Progetto **ISTANZA EX ART. 208 D.Lgs. 152/2006  
PER AUTORIZZAZIONE  
DELL'ATTIVITA' DI RECUPERO (R13 - R5)  
DEI FANGHI DI DRAGAGGIO  
IN CASSA DI COLMATA TRATTAROLI DESTRA**

Elaborato **RELAZIONE IN RISPOSTA ALLA RICHIESTA DI  
INTEGRAZIONI DA PARTE DI ARPAE SAC  
Prot. num. 127420/2019 del 13/08/2019**

N.ro Elaborato  
**REL. 07**

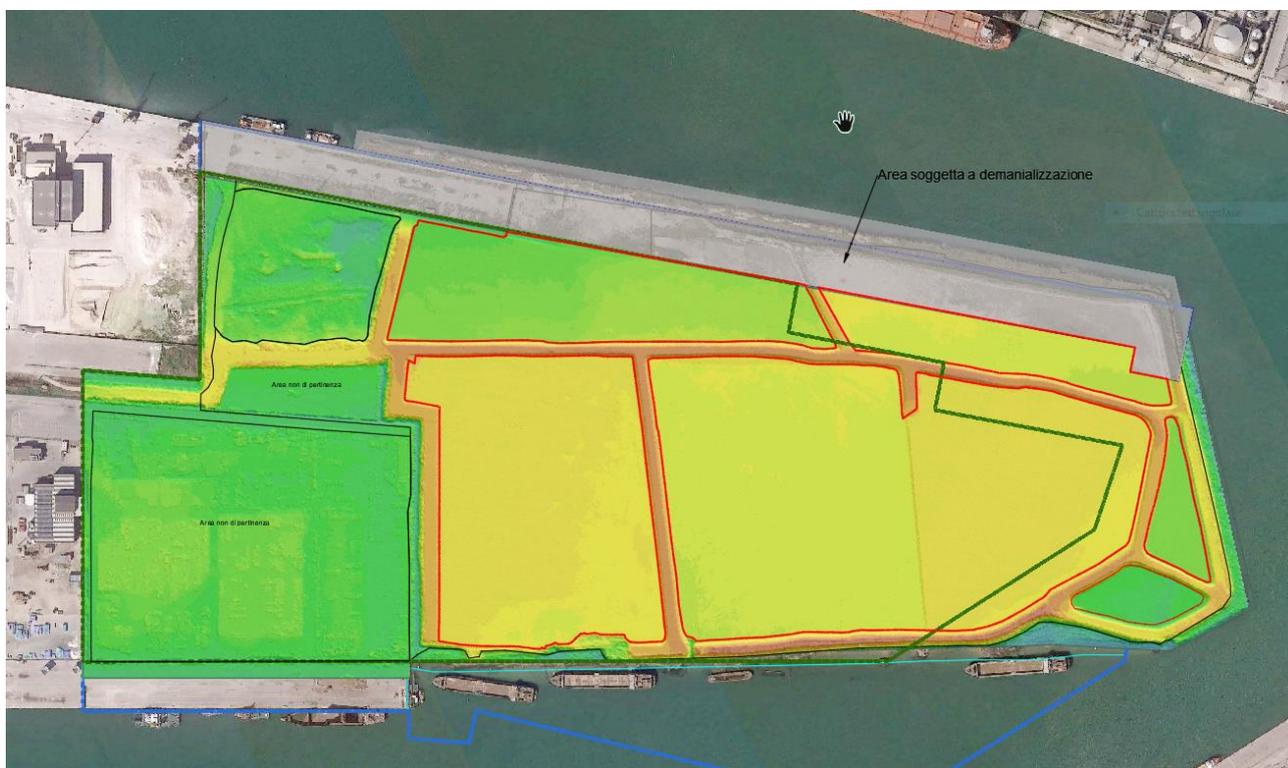
devono essere definite in maniera univoca le “Interferenze” di cui al punto 3.4.4 della Relazione Tecnica Rel. 02 e le relative aree coinvolte. Si richiede inoltre che siano indicate le relative azioni da intraprendere indicando con precisione le tipologie di materiali che potranno essere utilizzati (tessuti, etc. ) al fine di mantenere separati i rifiuti da quant’altro possa essere presente sull’area oggetto di istanza.

L’area oggetto dell’interferenza è a confine con la banchina soggetta a specifica autorizzazione ex 208 e con gli argini come meglio evidenziato nella figura seguente.

Si evidenzia con linea rossa la zona di confine tra il materiale costituente gli argini e quello in cassa.

Su tale area dovranno adempirsi le seguenti prescrizioni:

1. Collocazione tra il piede dell’argine ed il rifiuto presente allo stato attuale delle paline di riferimento che individuano il limite tra i due;
2. Lo scavo procederà asportando il rifiuto dal piede dell’argine verso l’interno della cassa mantenendo un angolo di 35°/50°;
3. In caso non si possa attuare il p.to 2 si procederà alla posa di tessuto non tessuto atto ad eliminare il franamento e quindi la miscelazione tra gli stessi.
4. Asporto argine (non oggetto della presente richiesta autorizzativa);
5. Posa materiale nelle aree prive di argini.
